**Progetto di opere sostitutive per la soppressione dei passaggi
a livello posti alle progressive km 24+460, 25+270, 26+705 e
27+710 della linea ferroviaria Torino – S.G. Cairo**

Sottopasso carrabile km 24+460, Sottopasso ciclopedonale km 25+270

OGGETTO: opere sostitutive per la soppressione dei passaggi a livello posti alle progressive km 24+460, 25+270, 26+705 e 27+710 della linea ferroviaria Torino - S.G. Cairo in comune di Racconigi

Osservazioni agli studi tecnici di opere sostitutive per la soppressione dei passaggi a livello in territorio del Comune di Racconigi. Considerazioni in ordine agli aspetti pratici e alle ricadute sul tessuto racconigese. Proposte per interventi addizionali e migliorativi al progetto definitivo presentato da RFI.

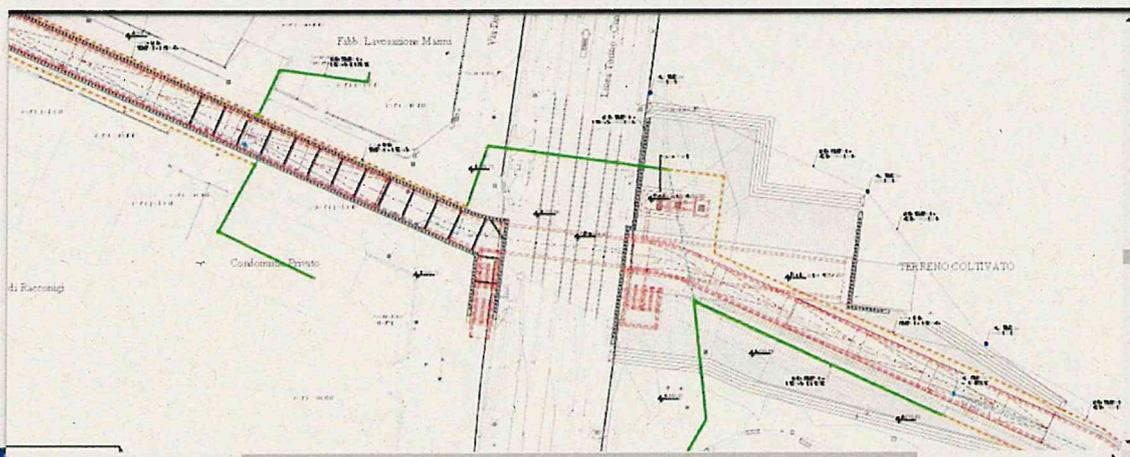
6. Il progetto prevede un percorso ciclo pedonale di circa 128 metri in una trincea costretta tra setti in C.A. a distanza di 3,4 mt ed un cunicolo di sezione 3,47 x 3,50 mt lungo circa 30 mt. E, per di più con la presenza di un gomito di circa 30° che a chi entra preclude la visione della sua fine. Il tutto lungo una livelletta che tra rampe inclinate e piani orizzontali prevede circa 20 flessi che rendono estremamente disagiato il passaggio ciclabile e quasi inagibile, vista la lunghezza totale del percorso (circa 160 mt), il passaggio di persone disabili su sedie a rotelle;

7. Il progetto non tiene conto della sicurezza notturna per un passaggio ciclo-pedonale in una trincea ed un cunicolo lunghi 160 metri dove dall’ ingresso non vi è visibilità della fine né di chi lo sta percorrendo;

Per maggiore chiarezza riportiamo su foto zenitale l'ingombro delle rampe in trincea in blu e l'ingombro della parte tombata del cunicolo in verde.

Si nota la lunghezza enorme delle rampe pedonali anche se la loro pendenza è al limite dell' 8% previsto per legge in casi eccezionali; ovviamente una rampa solo carrabile con un limite al 18% avrebbe permesso un risparmio di lunghezza di 3 volte.

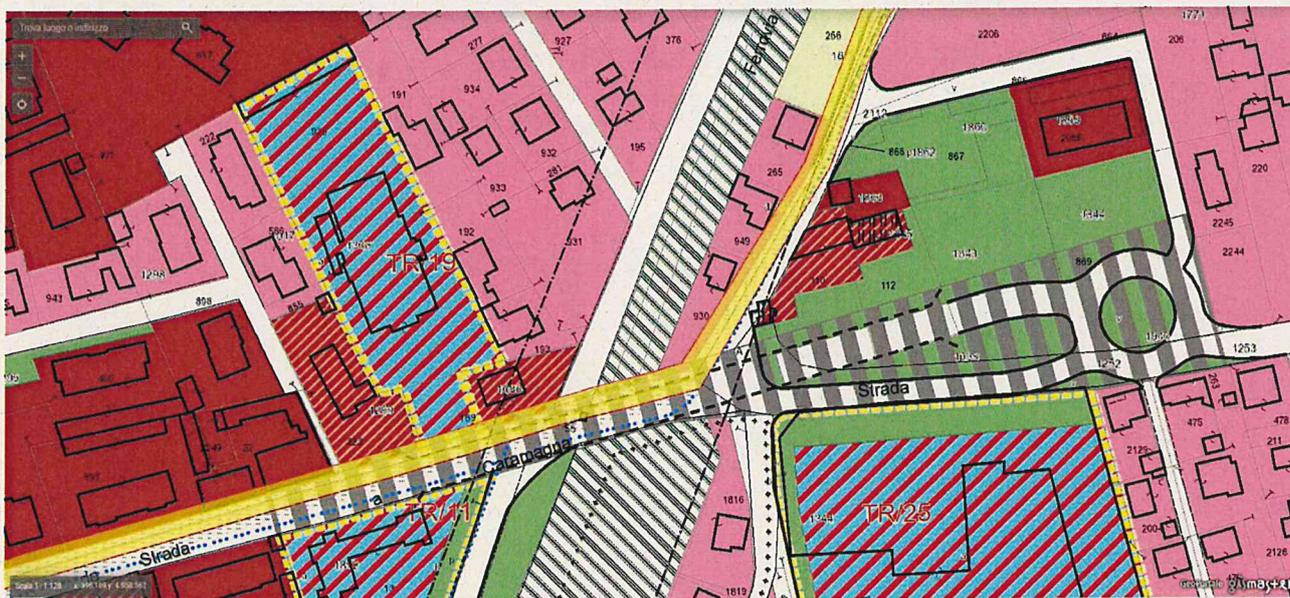
L'asserita affermazione contenuta alla pag. 10 della relazione illustrativa generale al progetto definitivo non trova alcun fondamento laddove si dichiara che: *"In corrispondenza dei punti dove verranno realizzati il sottovia e il sottopasso ciclopedonale non si evidenziano interferenze né con corsi d'acqua della rete principale né con quelli della rete secondaria, pertanto, nell'ambito della realizzazione del sottovia (km 24+460) e del sottopasso ciclopedonale (km 25+266), si prevedono degli interventi minimali per il drenaggio delle acque meteoriche"*.

Al contrario, come evidenziato dalla striscia di colore giallo contenuta nell'estratto della cartografia di PRGC rappresentato in figura, lungo corso Regina Elena scorre in direzione est-nord/est un canale coperto che lambisce il corpo d'opera in progetto della sottovia (km 24+460).
